ხადორი-3 ჰესის გარემოზე ზემოქმედების შეფასების ანალიზი

შემსრულებელი ექსპერტი: მამუკა გვილავა

თბილისი, 6 ოქტომბერი 2018

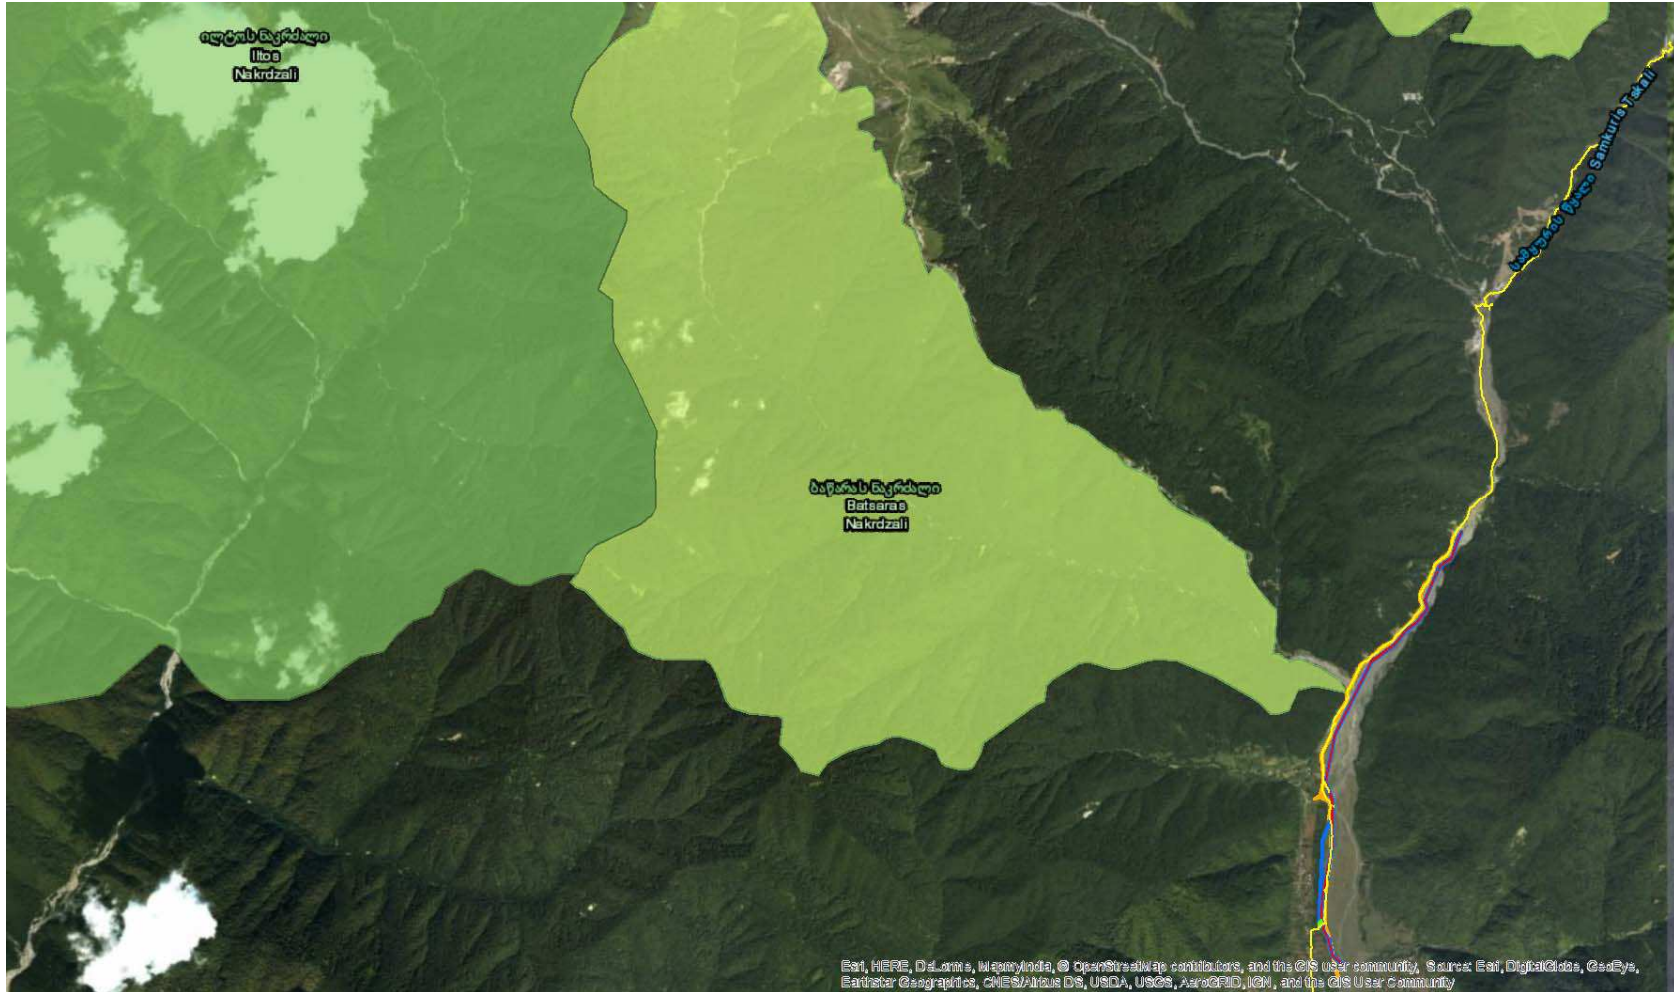
გზმ-ის დოკუმენტაციის ანალიზის საფუძველზე მიღებული ძირითადი დასკვნების გადამოწმების მიზნით, 2018 წლის 17-18 აგვისტოს განხორციელდა საველე გასვლა ხადორი-1-ის (მდ. სამყურისწყალი) და ხადორი-2-ის (მდ. ალაზანი) არსებული ჰესების ობიექტებზე და ასევე ხადორი-3 ჰესის (მდ. ალაზანი) პროექტის გზმ-ში განხილულ ადგილმდებარეობებზე (იხ. რუკები 1 და 2).
